*Par eksperta atzinumu*

*„Derīgo izrakteņu ieguvei atradnes „Kalnagrāvīši” un „Ārēni” Ropažu novadā”*

## Eksperta viedoklis par Ietekmes uz vidi novērtējuma dokumentu apkopojumam uz 06.06.2014 par objektu izraktenū atradnes Ārēni un Kalnagrāviši Ropažu novadā.

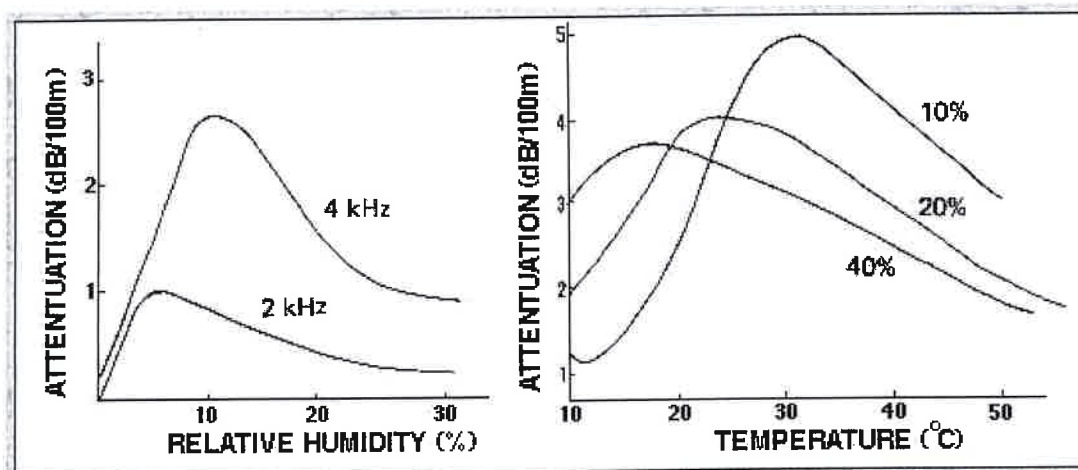
Pēc Cyril Harris, "Absorption of Sound in Air versus Humidity and Temperature," *Journal of the Acoustical Society of America*, 40, p. 148. (skat faksimilu kopiju grafikam) atmosfēras vājinājums ir ievērojami lielāks. Taču tīri matemātiski, abi efekti ir neliela trokšņa vājinājuma sastāvdaļa, kas rezultātu ietekmē maz un tikai lielos attālumos, turklāt šajā gadījumā rezultāts ir deformēts lielākas piesardzības virzienā, tāpēc šāda darba vaina ir pieciešama. Arī virsmas apauguma koeficientam varēja pieņemt lielāku vērtību, ja neskaita zemās frekvences skaņas, kam tā ir ļoti atbilstoša.
